COMMUNE DE SAINT-AUGUSTIN

# Modification simplifiée du Plan Local d'Urbanisme

## Avis des Personnes publiques associées et observations du public

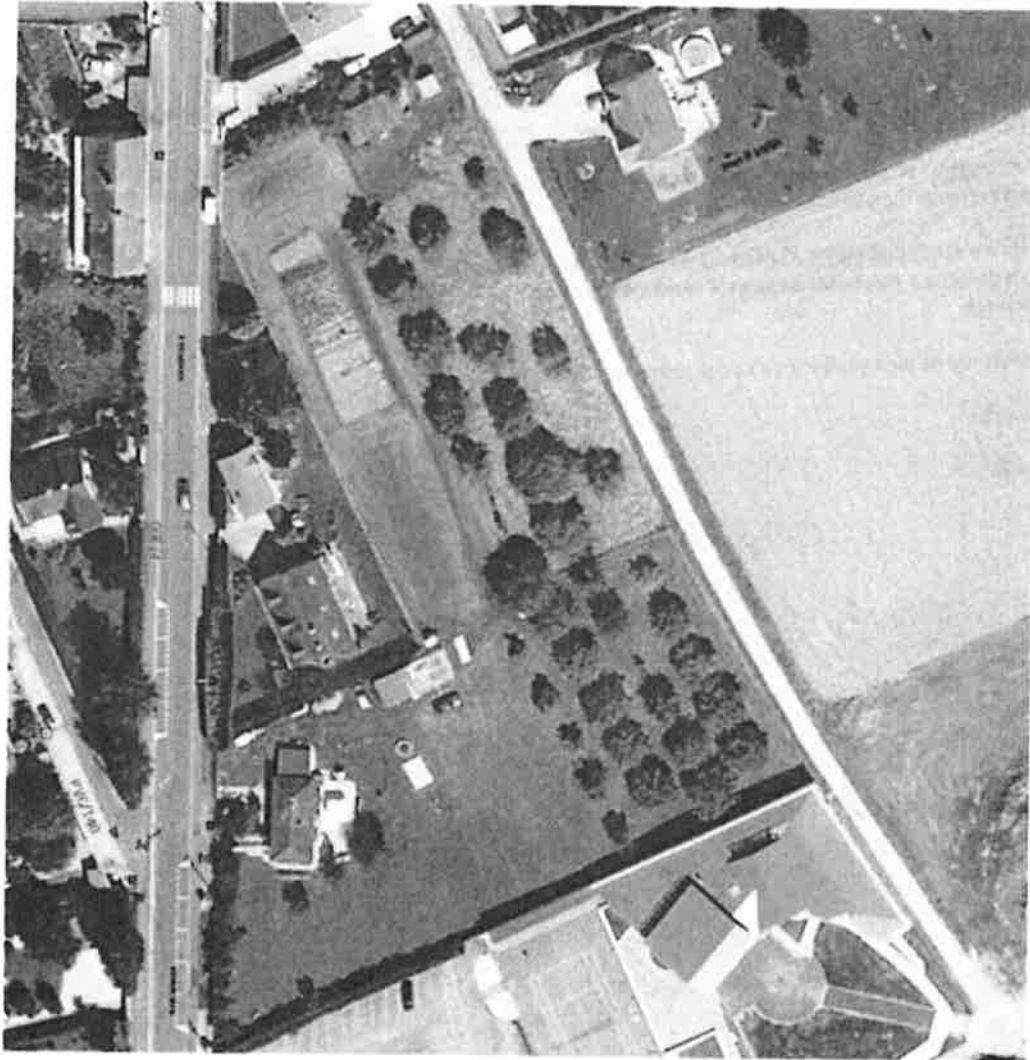
Suite à la réception des modifications de votre Plu, je souhaite vous faire remarquer qu'il n'existe aucun réseau d'eau potable dans le chemin de Beauthheil ou vous prévoyez une extension de zone à bâtir.

Si cette zone est un projet d'ensemble, celle-ci pourra être desservie par un raccordement rue de Meaux avec une conduite à la charge du lotisseur en terrain privé.

Si cette zone n'est pas un projet d'ensemble ou chacun des propriétaires peuvent demander un permis sur sa parcelle, la commune doit noter de créer le réseau d'eau chemin de Beauthheil à ses frais en amont des demandes de raccordements.
